<b>Date</b>	<b>06/02/2020</b>
<b>Produit concerné</b>	<b>T-Bone links</b>
<b>Niveau</b>	<b>médium</b>

**KORTEL  
DESIGN**

## ***ALERTE SECURITE***

***Non conformité des T-Bone link***

**Non conforme**

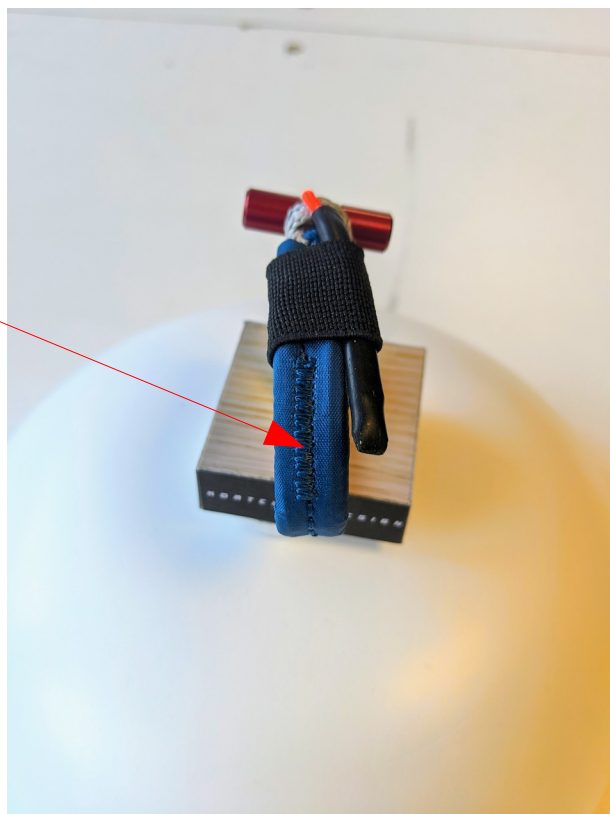
Lors de tests randomisés sur la résistance des T-Bones links, nous venons de nous rendre compte d'une rupture à une valeur inférieure aux 24KN supposés.

Après analyse, il s'agit d'une erreur de la production lors du process de fabrication des T-Bones link, difficilement détectable lors du contrôle de routine.

Les T-Bone links incriminés ont une rupture située entre 16 et 18KN.

Mais attendu leur non conformité avec les 24KN annoncés, nous procédons à un rappel et échange de tous les T-Bone links livrés seuls ou avec les Kruyer III depuis octobre 2019.

Pour une identification simple, tous les T-Bone links dont la couture bartack de sécurité est bleue, de même couleur que le tissu de protection, doivent être considérés comme non conforme.

Les prochains T-Bone links seront fabriqués avec un bartack de couleur différente pour bien les identifier.
